REPÚBLICA DE CHILE
SERVICIO DE EVALUACIÓN AMBIENTAL
COMITÉ DE MINISTROS

RESUELVE RECURSO DE RECLAMACIÓN
(PAC) ATINENTE AL PROYECTO
"CANDELARIA 2030 - CONTINUIDAD
OPERACIONAL", CUYO PROPONENTE ES
COMPAÑÍA CONTRACTUAL MINERA
CANDELARIA.

RESOLUCIÓN EXENTA N° 1056

SANTIAGO, 12 SEP 2016

Figura 2.2-18: Concentración Anual de MPS– Periodo 2008 a 2012

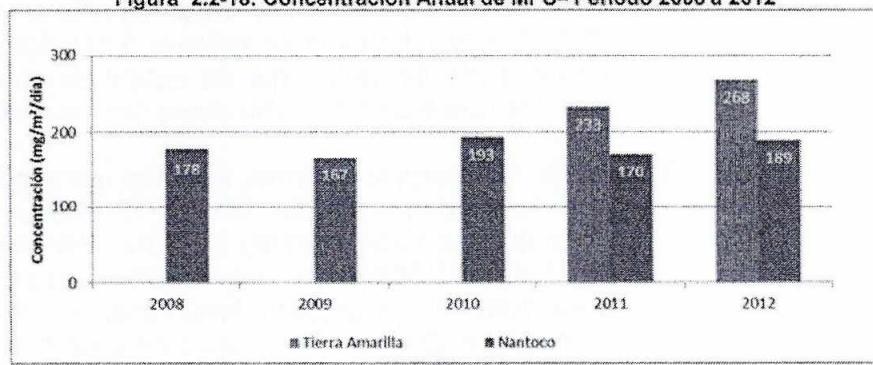
Al respecto, argumenta que como se observa en la figura anterior, las medias anuales de los años 2011 y 2012 de concentración de MPS en Tierra Amarilla son mayores entre un 27 y 30% a la observada en el sector de Nantoco. Además, en el sector de Nantoco el promedio de todo el periodo analizado, corresponde a 180 mg/m³/día; por su parte, el promedio de los dos años en Tierra Amarilla resultó ser de 251 mg/m³/día.
